質疑回答書

契約番号 4291000191

件名 平成29年度 枅川下橋撤去工事

仮設平面図

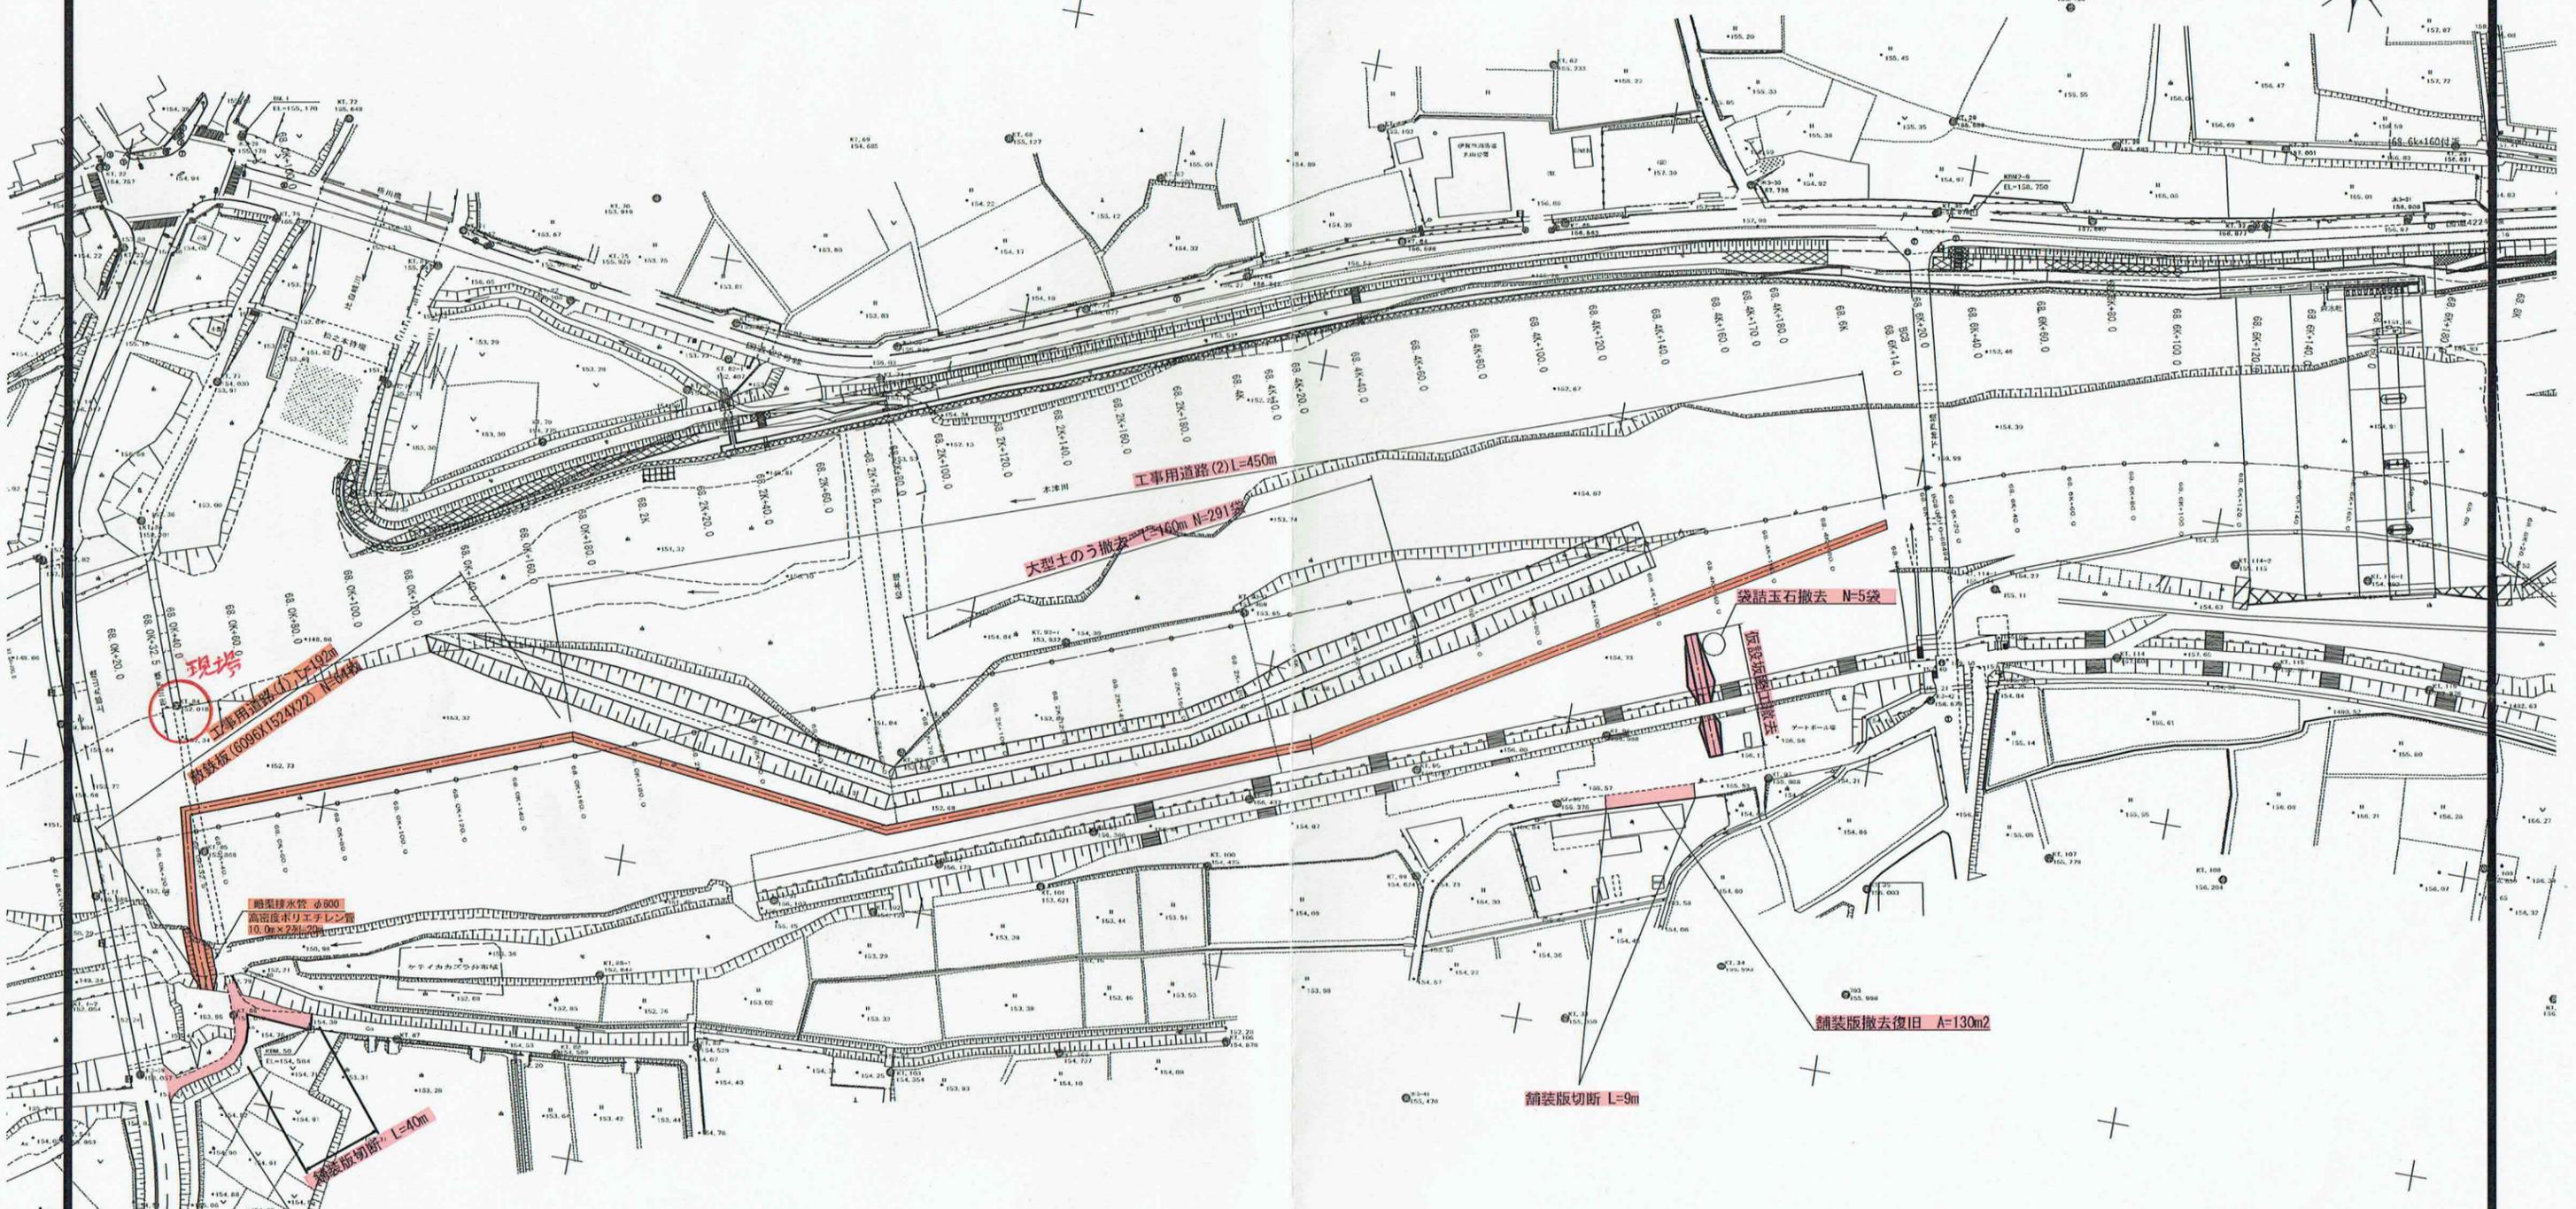
質 疑	回 答
1 仕様書において、仮設工の仮設盛土（流用土）が530m ³ となっておりますが、どの土砂を流用するのか明示願います。	1 三重県伊賀建設事務所事業推進室（流域課）発注の河川浚渫残土を流用します。
2 仮設盛土（盛土時）の積込（ルーズ）は計上されておりますが、運搬、敷均し及び締固めが計上されておられません。発注者の考えを明示願います。	2 仮設盛土材の運搬については、施工時に変更協議より設計変更します。敷均し及び締固めについてはバックホウバケットによる転圧程度を考えています。
3 仮設盛土の土質条件を明示願います。	3 土砂です。
4 仮設盛土撤去時にダンプトラックに直接積み込む設計となっておりますが、図面では大型ダンプトラックが通行できるようになっておりません。発注者の施工方法を明示願います。	4 必要があれば施工時に変更協議を行い設計変更します。
5 大型土嚢製作時の流用土はどの流用土を使用するか明示願います。	5 河川浚渫残土です。

<p>6 根固めブロックの撤去据付はラフ テレーンクレーンでの施工と思われ ます。敷鉄板にて工事用道路の計上 がありませんが、施工をどのように 考えているか明示願います。</p> <p>7 根固めブロックを撤去、据付とな っておりますが、横取り（仮置き） の計上がありません。また 20 個運搬 し、荷卸しまでの計上はありますが、 横取り（仮置き）及び据付が計上さ れておりません。どこまでの施工か 明示願います。</p> <p>8 残土処分であります。伊賀管内 の市場では処分が有料となっております。 発注者としては有料でしか処 分ができない場合はどのように考え ているか明示願います。</p> <p>9 特記仕様書において、適用条件の 中に『設計変更を行う際に変更対 象・・・三重県設計変更ガイドライ ン（案）（平成 27 年 4 月 1 日）を参 考とする。』となっておりますが平成 29 年が最新であります。採用年度の 確認を御願います。</p>	<p>6 三重県伊賀建設事務所事業推進室 （流域課）発注の河川浚渫工事の仮設 道路を併用します。 ※別添図面参照</p> <p>7 根固めブロックを撤去の中に仮置 きも計上しています。 根固めブロック 20 個については、 積込・運搬・荷卸までの施工を行いま す。</p> <p>8 残土有料処分については、伊賀市と して考えておりません。</p> <p>9 三重県設計変更ガイドライン（案） については平成 29 年度版を参考とし てください。</p>
---	---
